PLAN LOCAL D'URBANISME DE NOGENT-L'ABBESSE

Additif au rapport de présentation

Modification simplifiée n°3

Extrait du schéma de l'OAP (p 16) avec, en rose, les principes de desserte supprimés (schéma de gauche) et en bleu les nouveaux principes de desserte (schéma de droite)

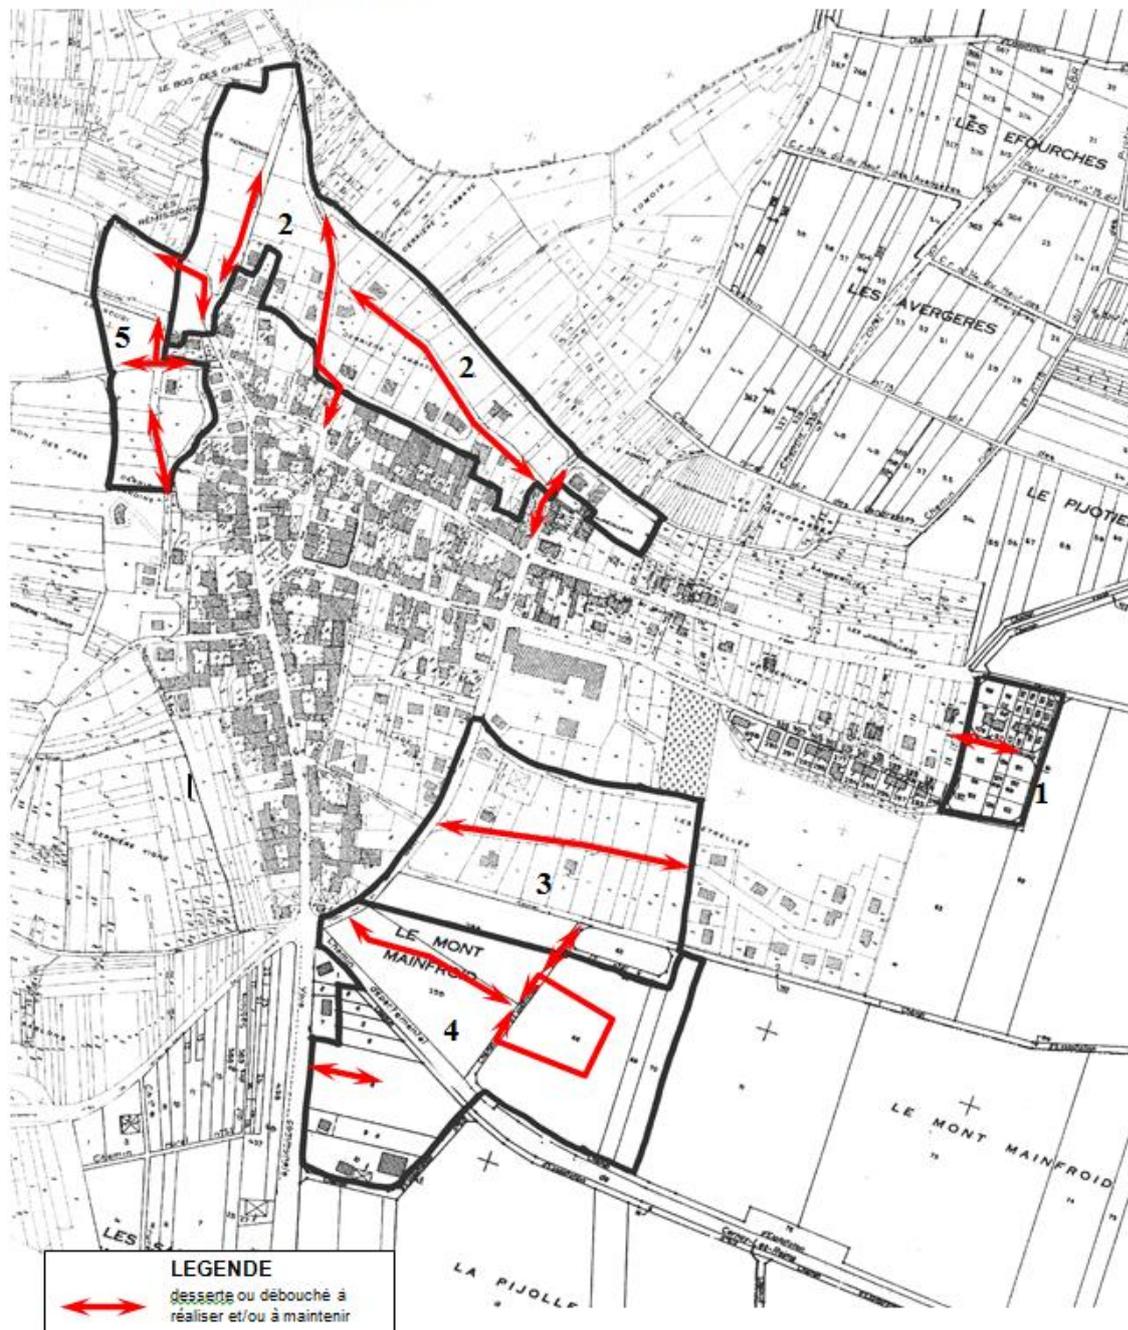
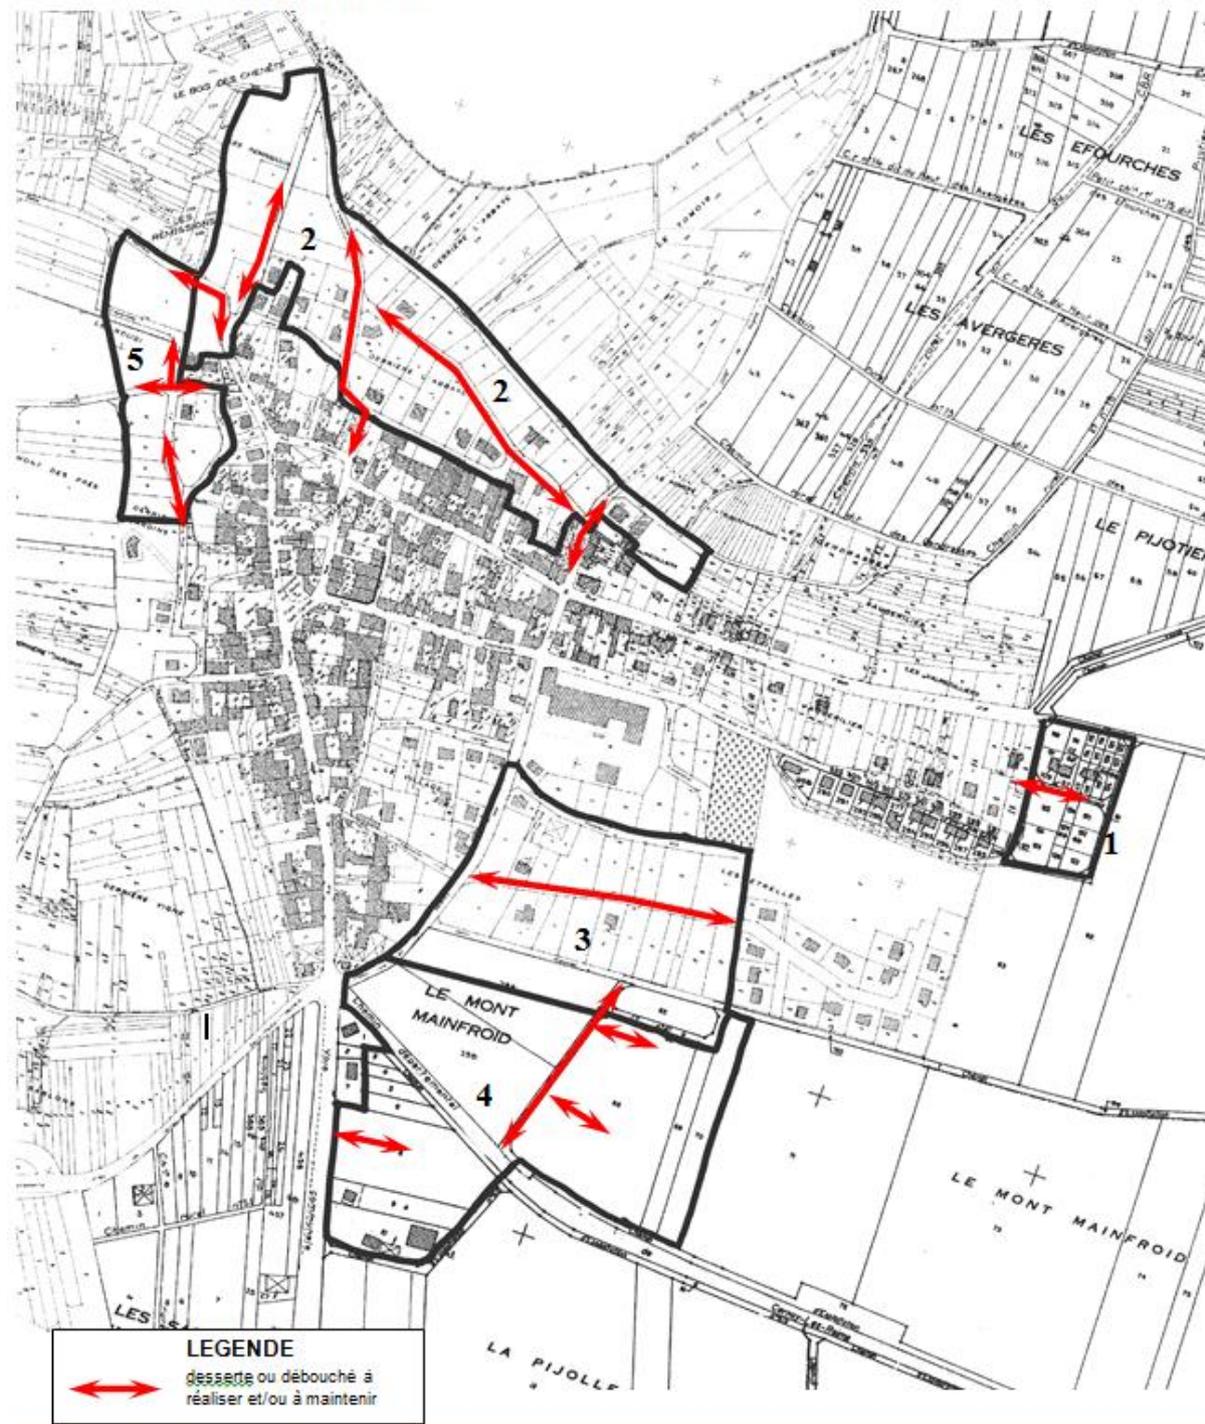
La présente adaptation a pour objet de modifier les principes de desserte au « site n°4 » tels qu'inscrit dans le schéma de l'OAP.

Ces modifications visent à éviter les accès directs aux parties urbanisées du village, afin de limiter toute saturation des rues existantes, en particulier la rue des Etreilles et le giratoire au sud de la rue de Reims. Il est proposé de créer un accès direct avec la RD64, pour permettre une plus grande dilution des flux en-dehors des parties urbanisées de la commune.

Les services du Département de la Marne consultés ont précisé que cet accès répond aux exigences en matière de sécurité sous réserve de la réalisation d'aménagements appropriés (implantation d'un STOP, entretien des végétations des accotements, etc.).
